2024 年 5 月

株式会社ミスミ
日本企業体
金型事業グループ

「カートリッジヒータ均熱タイプ -L 寸･W 数･フランジ選択-」 仕様変更のご案内

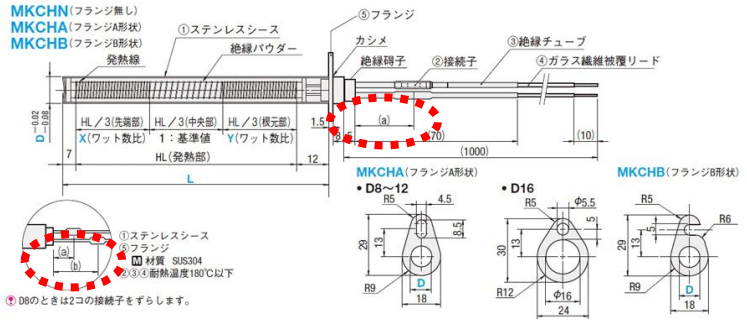
絶縁碍子から接続子までの寸法表記に誤りがあったため、表記を修正いたしました。

【変更前】
・絶縁碍子から接続子の寸法 22 mm
【変更後】
・寸法表記を(a)(b)に変更
・D 寸毎の同寸法を規格表記載
※左記は変更後の外形図です
